Modulo per la presentazione delle osservazioni per i piani/programmi/progetti sottoposti a procedimenti di valutazione ambientale di competenza statale

ID: Codice procedura (ID_VIP/ID_MATTM): 12691

“Progetto di un impianto eolico denominato “Pitigliano” ubicato nei comuni di Pitigliano (GR) e Sorano (GR) costituito da 20 (venti) aerogeneratori di potenza nominale 7,0 MW per un totale di 140,0 MW con relative opere connesse ed infrastrutture indispensabili”

Immagine 3. Cumulo di una parte di impianti eolici, fotovoltaici e geotermici industriali in progettazione ed esistenti intorno all’eolico industriale “Pitigliano”.

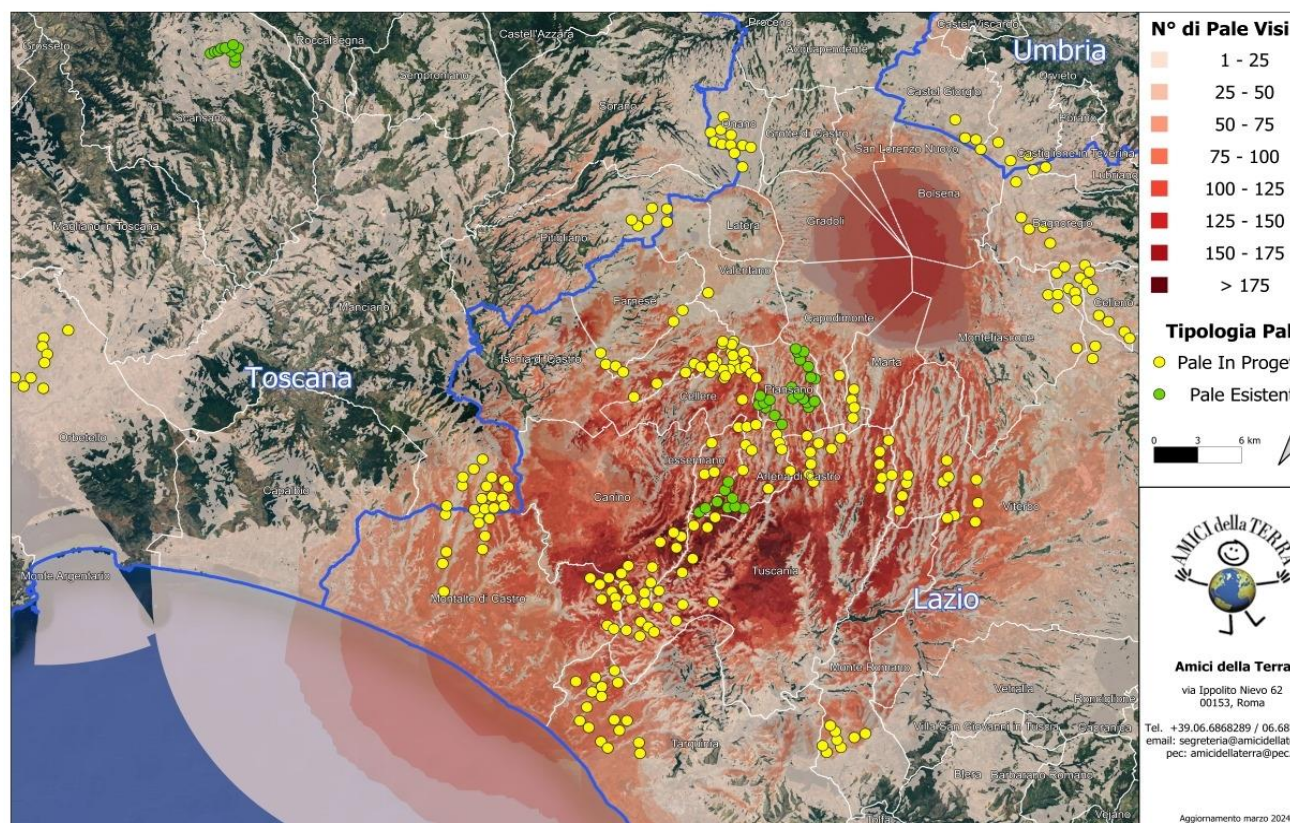
Tornando alle Linee guida nazionali, l’allegato IV dedica il paragrafo 3 agli impatti visivi e quelli sui Beni Culturali, Paesaggistici, Naturalistici e Culturali, dove viene detto che la valutazione dell’impatto visivo dovrà essere effettuata tenendo conto “**degli elementi caratterizzanti e qualificanti il paesaggio, effettuata alle diverse scale di studio (vasta, intermedia e di dettaglio...**”. Le analisi debbono non solo definire l’area di visibilità dell’impianto eolico industriale, **ma anche il modo in cui l’impianto viene percepito all’interno del bacino visivo**. Le analisi visive debbono inoltre tener in opportuna considerazione **gli effetti cumulativi derivanti dalla compresenza di più impianti**”. Nella Relazione Paesaggistica e nello Studio di Impatto Ambientale prodotte dalla proponente come già evidenziato è stato ignorato il vincolo paesaggistico di notevole interesse pubblico ex articolo 136 del Codice dei

Beni Culturali “*Ambito paesaggistico, geologico e geomorfologico dell’orlo della caldera di Latera ...*” Non vengono nemmeno citati gli impianti eolici in progetto al MASE, il “Rempillo” (6 aerogeneratori) e un altro in verifica amministrativa di 14 aerogeneratori e 72, 6 MW. Ad oggi nei territori di Pitigliano, Sorano e in quello limitrofo potenzialmente potrebbero essere insediati 40 aerogeneratori alti 200 metri e larghi 170. Ma la proponente non cita neanche altri impianti che creerebbero il cumulo e quindi maggiore impatto. Infatti, sul territorio della “Città del Tufo” (Sorano e Pitigliano) impatterebbero anche l’impianto eolico “Montarzo” di Onano con 13 aerogeneratori con le dimensioni ricordate, l’altro eolico industriale nel territorio di Valentano con sette aerogeneratori (stesse dimensioni), gli impianti di Farnese con un minieolico di 3 Torri alte 60 metri già installate in località Poggio del Crognolo e l’impianto eolico industriale “Vallerosa” (7 aerogeneratori alti 200 metri e larghi 158 metri) in procedura VIA presso la Regione Lazio. Inoltre, altri impianti del minieolico già presenti a Valentano, Cellere e Piansano e due progetti eolici industriali con le stesse dimensioni (200 m x 170 m) nel Comune di Ischia di Castro. La valutazione del cumulo non prende neanche in considerazione gli impianti industriali di fotovoltaico e agrivoltaico in progetto a Farnese, Valentano, Ischia di Castro, Cellere. L’impianto geotermico in procedura Via al MASE, progettato nella Caldera di Latera. Quindi è stata effettuata una valutazione del potenziale impatto cumulativo non veritiera a dispetto di quanto affermato dalla proponente che sostiene di aver preso in considerazione uno spazio di 10 km intorno al suo impianto per gli impatti che si creerebbero.

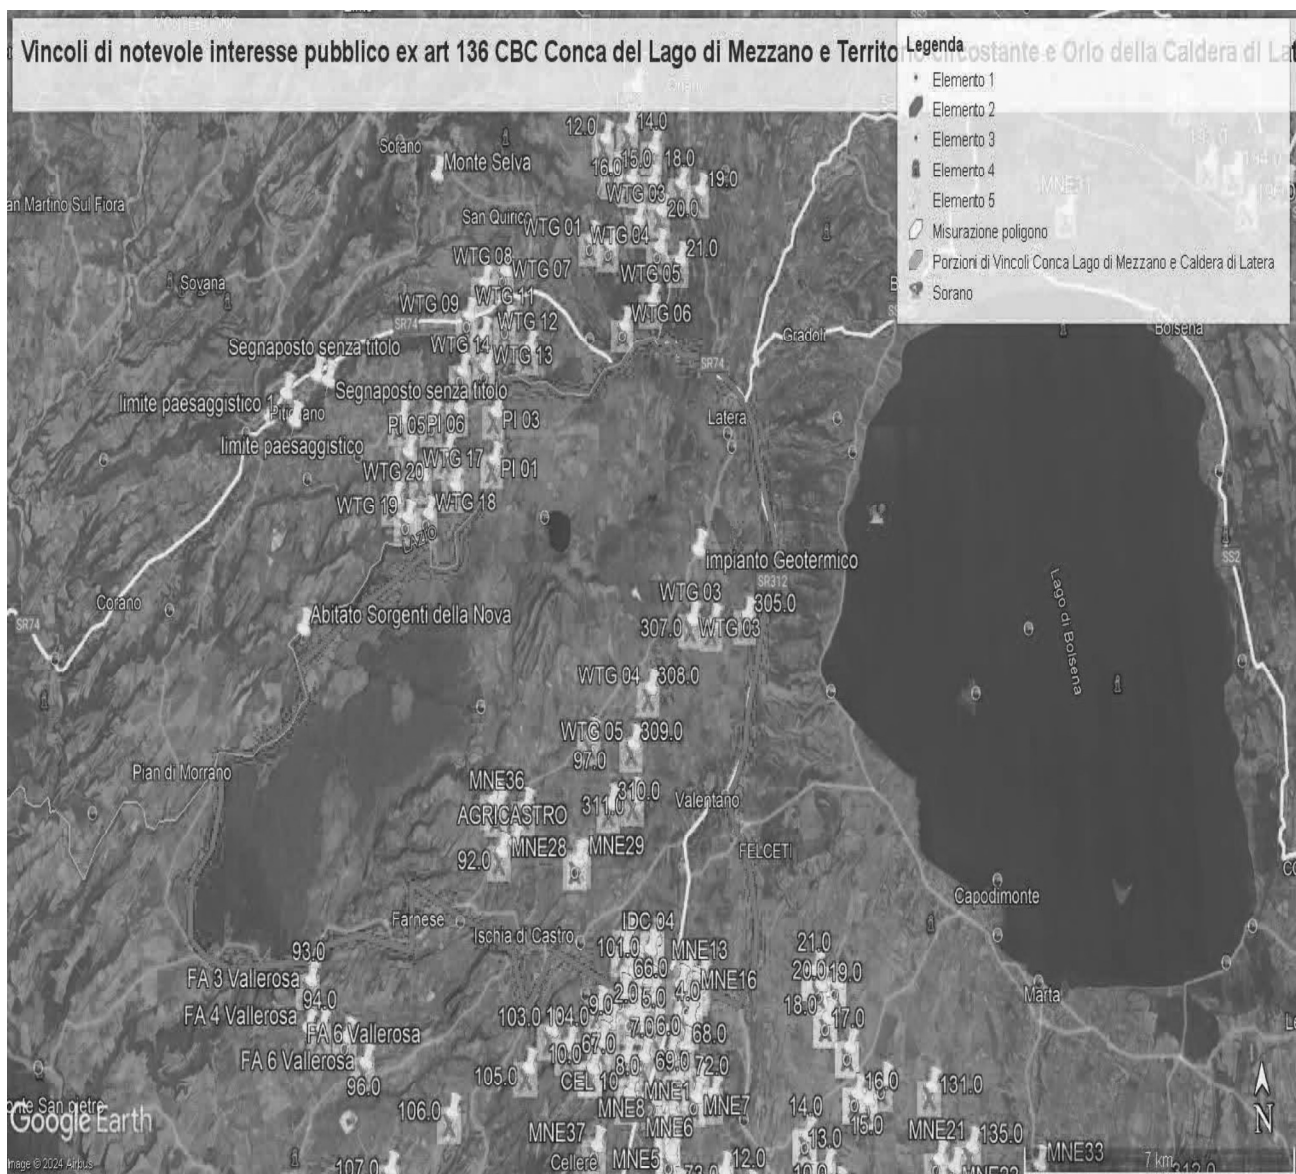
Come è illustrato nell'immagine si ribadisce che l'impianto industriale "Pitigliano" ricade completamente all'interno delle fasce di rispetto dei due vincoli di notevole

interesse pubblico e lambisce quelle di un terzo vincolo e quindi come affermato dal Consiglio di Stato nelle sentenze citate, l'impianto è insediato in area non idonea ai sensi dell'art. 20 comma 8 lettera c quater del D.Lgs. n. 199/2021 e ss.mm.ii al contrario di quanto sostiene la proponente.

IMMAGINE n. 2 Impianto eolico industriale “Pitigliano” e distanze aerogeneratori dai Vincoli della Conca del Lago di Mezzano...

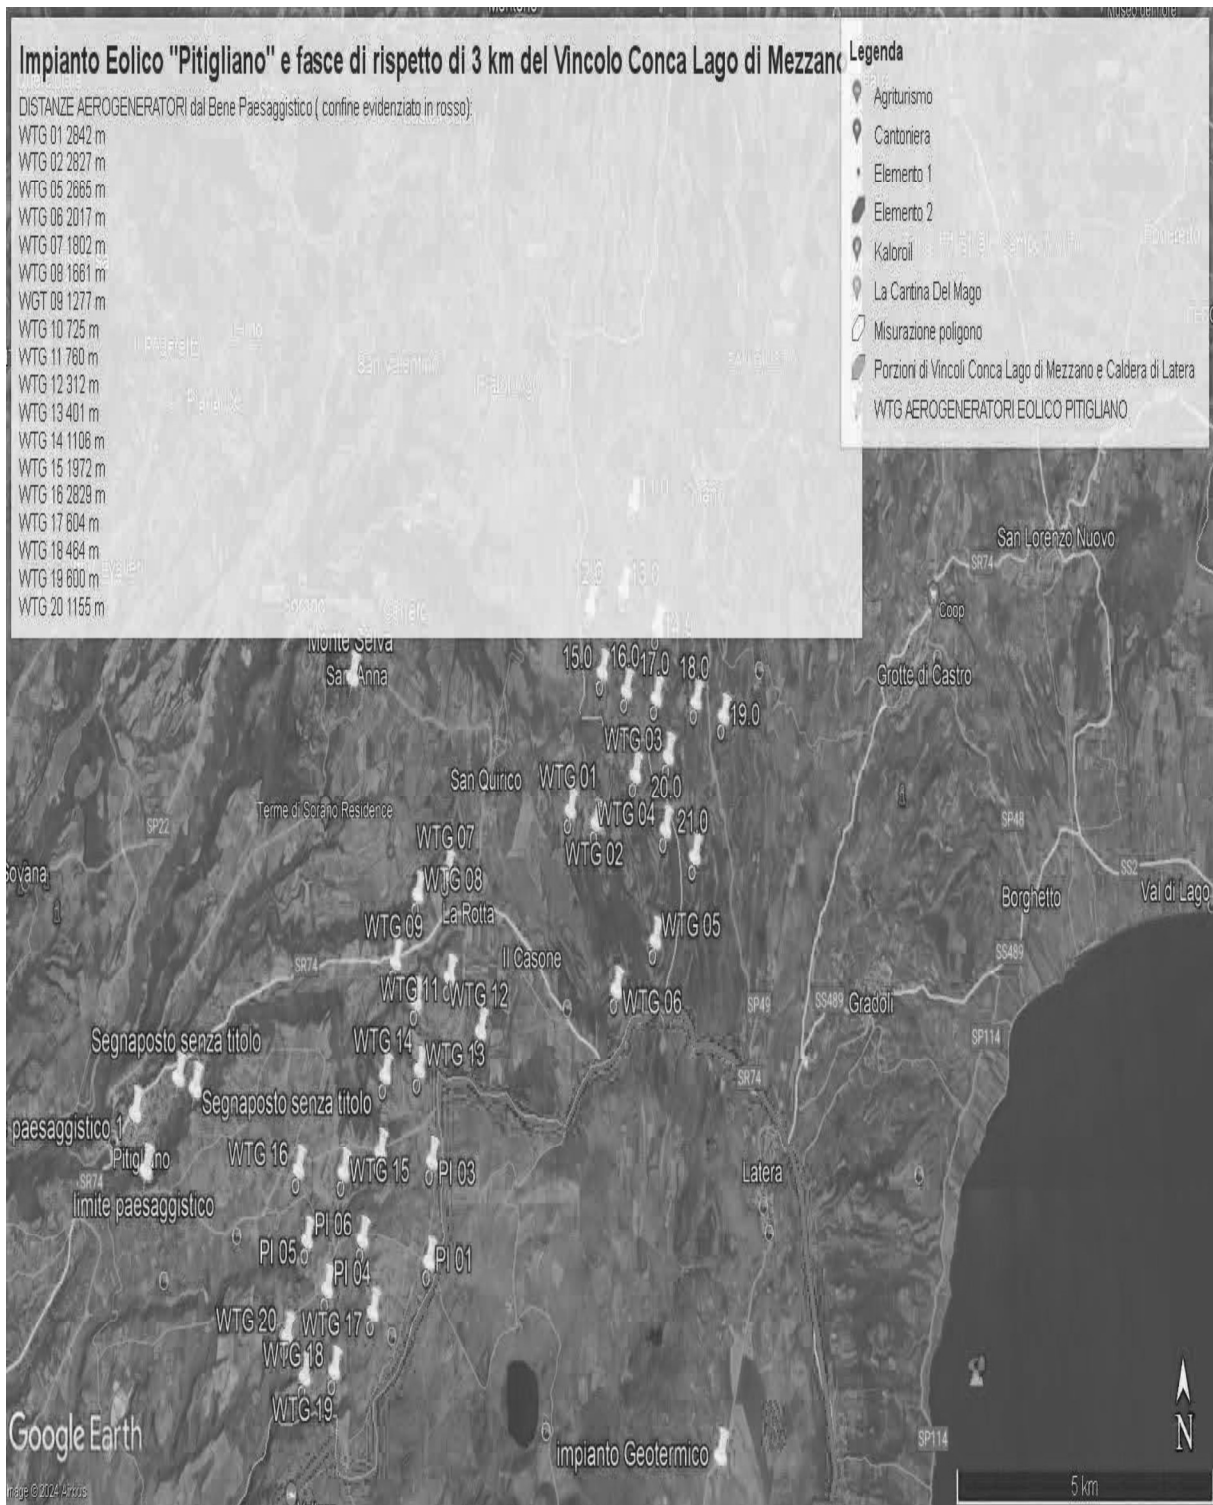
Al contrario si evidenzia che l'impianto eolico industriale citato non solo ricadrebbe con tutti e 20 gli aerogeneratori all'interno delle fasce di rispetto di 3 km di due vincoli paesaggistici di notevole interesse pubblico esistenti nella Regione Lazio e con una parte di essi nel vincolo paesaggistico del Centro abitato di Sorano (GR) quindi in aree non idonee all'installazione di impianti di energia rinnovabile. Addirittura, alcuni aerogeneratori sarebbero ubicati a poche centinaia di metri dai perimetri dei due vincoli paesaggistici laziali ex art 136 del CBC.

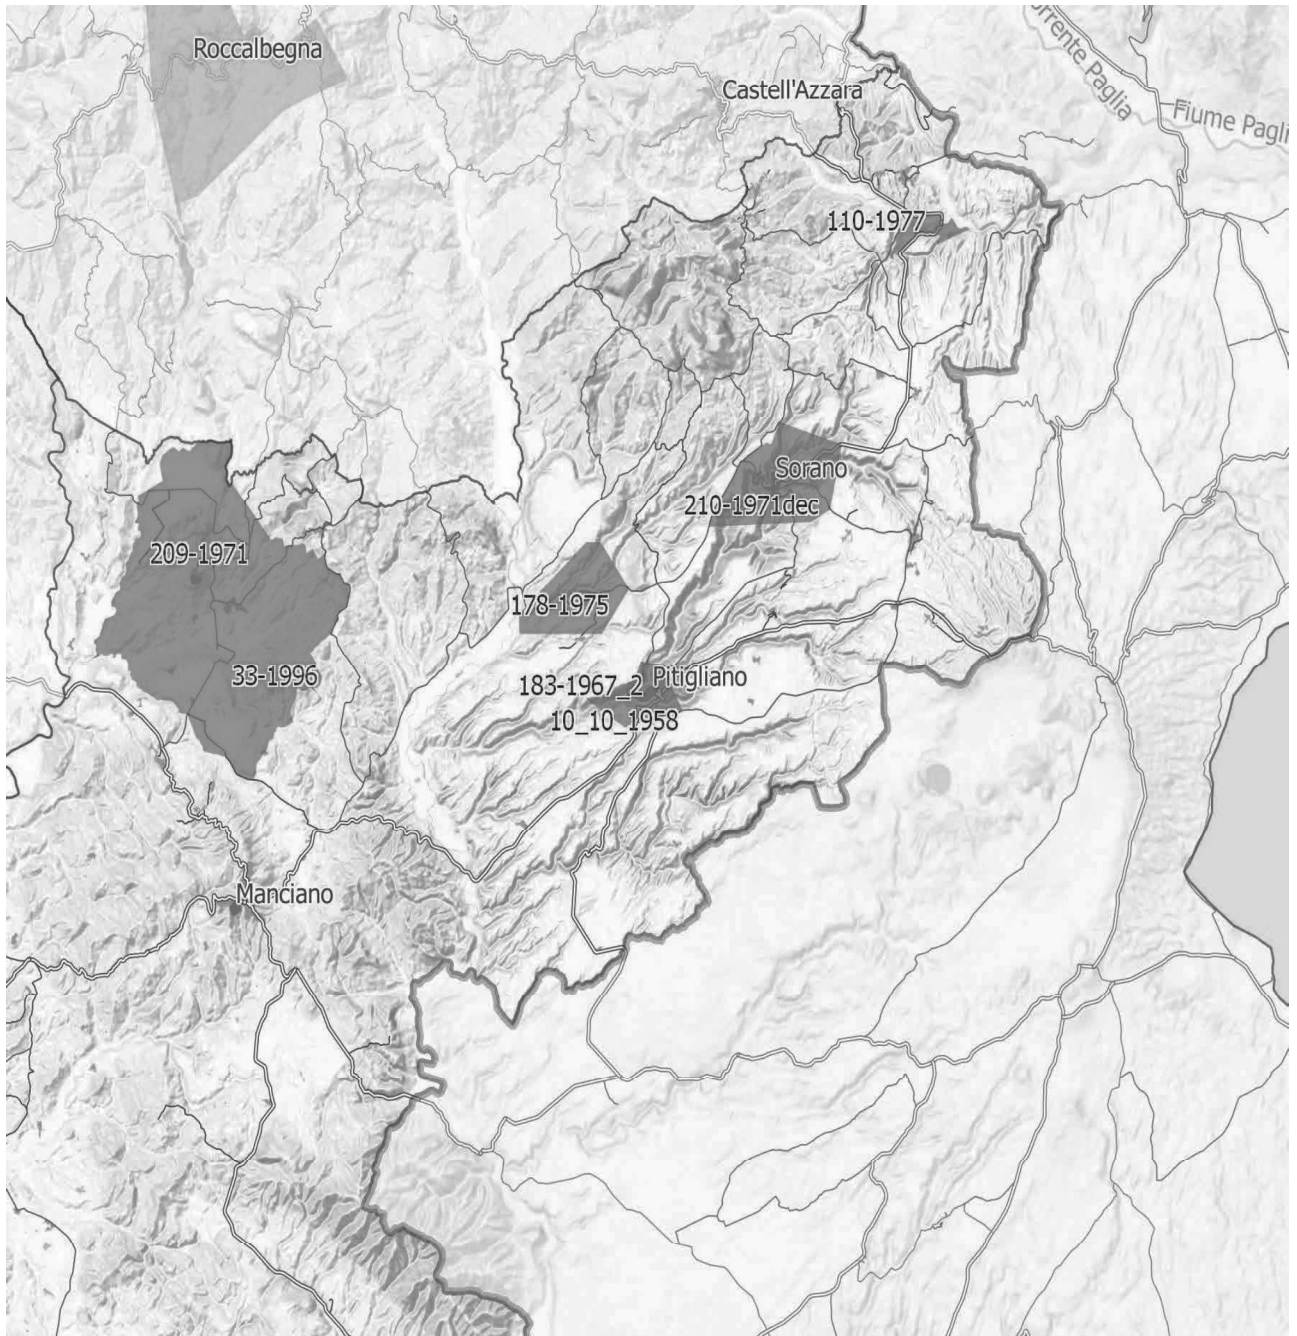
Inoltre, come sostiene la Proponente parte dell'impianto si verrebbe a trovare a 3,5 km dal centro abitato di Sorano. Infatti, tre degli aerogeneratori WTG 08, 09, 10 sono addirittura all'interno delle fasce di rispetto dei 3 km del suo vincolo paesaggistico di notevole interesse pubblico ex art 136 del CBC. Si evidenzia che così si crea

un'ulteriore incompatibilità con la tutela del Paesaggio.

IMMAGINE n 5. Mappa eolici elaborata dall'Associazione Amici della Terra. La mappa evidenzia il cumulo degli impianti tra Lazio e Toscana.

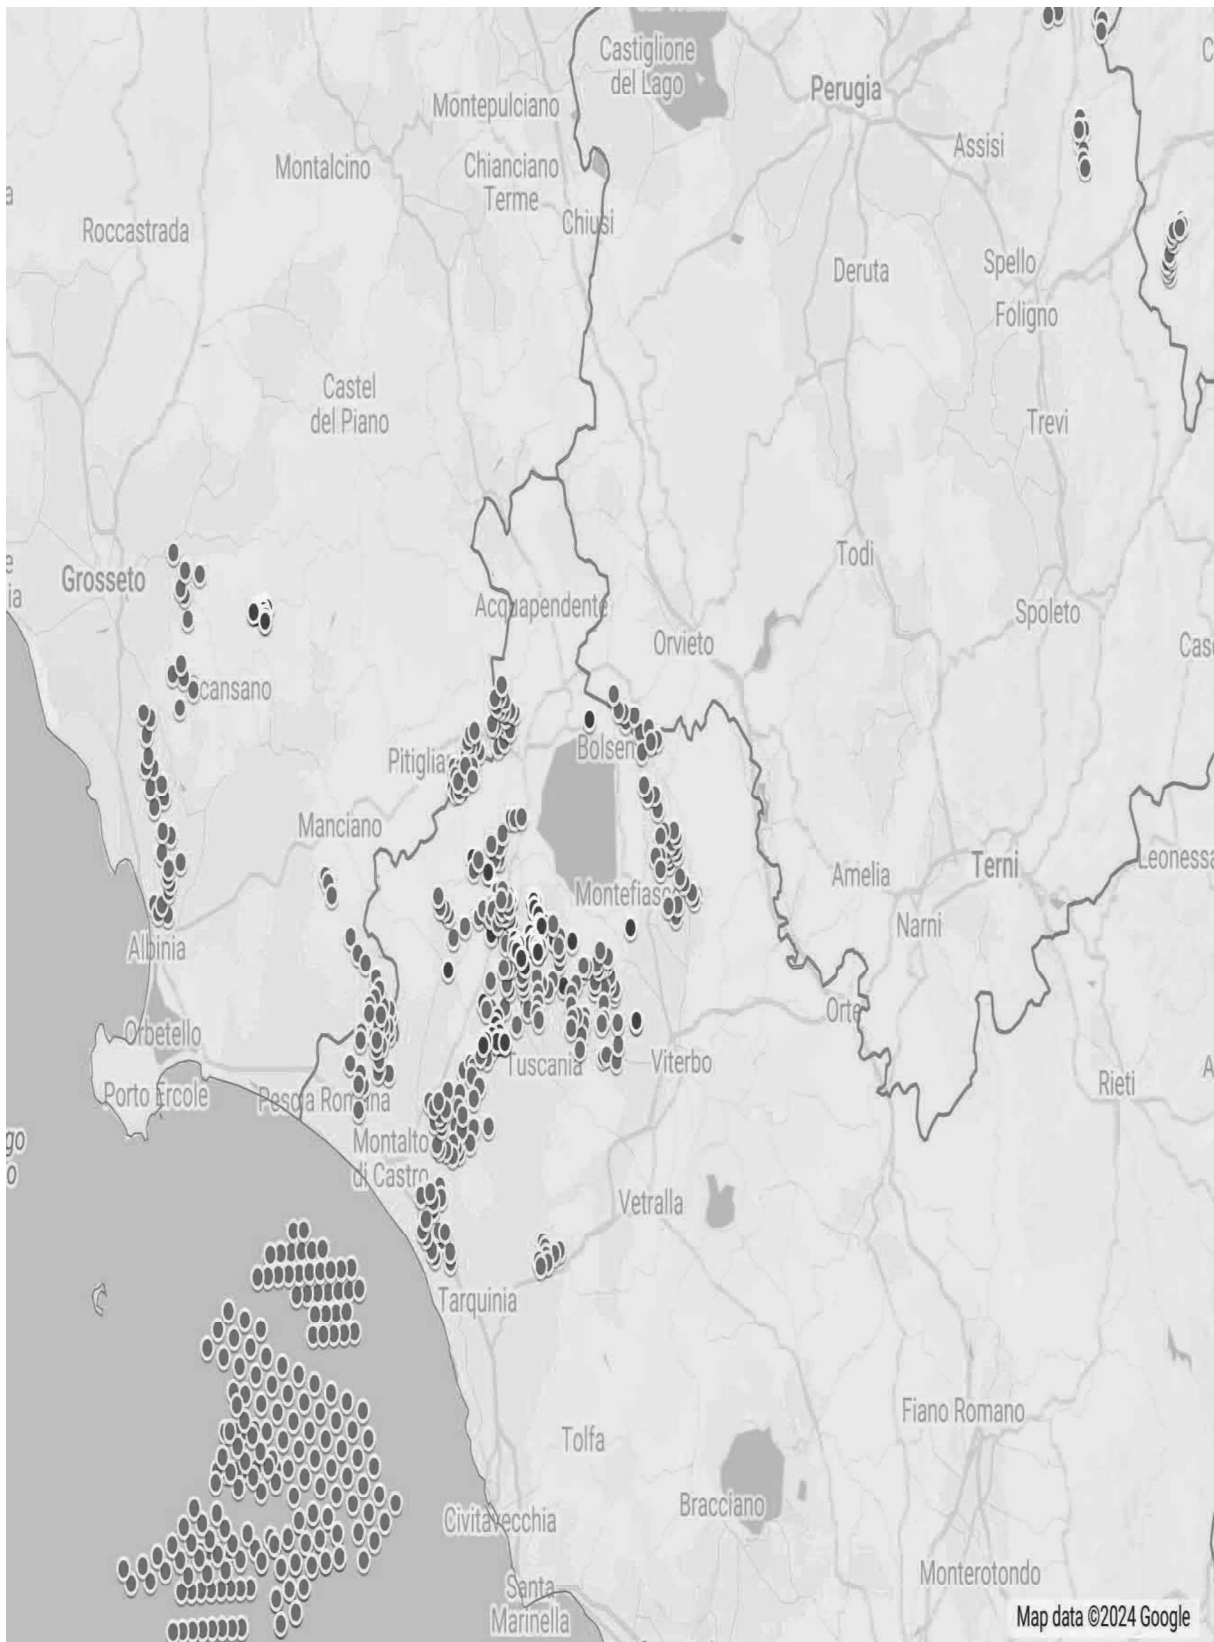
Riguardo al cumulo degli impianti FER, le mappe prodotte dalla proponente riguardano, come già evidenziato, soltanto una parte molto piccola degli impianti FER dell'area intermedia e vasta e in particolare di quelli eolici che contribuiscono a creare un notevole cumulo e la saturazione del territorio tosco laziale. Riguardo al cumulo dei soli impianti eolici si riporta la mappa dell'intervisibilità degli impianti eolici elaborata dall'Associazione nazionale “Amici della Terra”.

Se agli impianti eolici rappresentati qui sopra che non comprendono sia l'impianto eolico Pitigliano e le altre 14 pale del progetto eolico in verifica amministrativa sempre nel territorio di Pitigliano si aggiungono i migliaia di ettari (7000 fin'ora) di territorio occupato dagli impianti fotovoltaici e agrivoltaici e dalle altre tipologie appare chiaro il numero spropositato degli impianti FER nella bassa toscana e nella Tuscia.
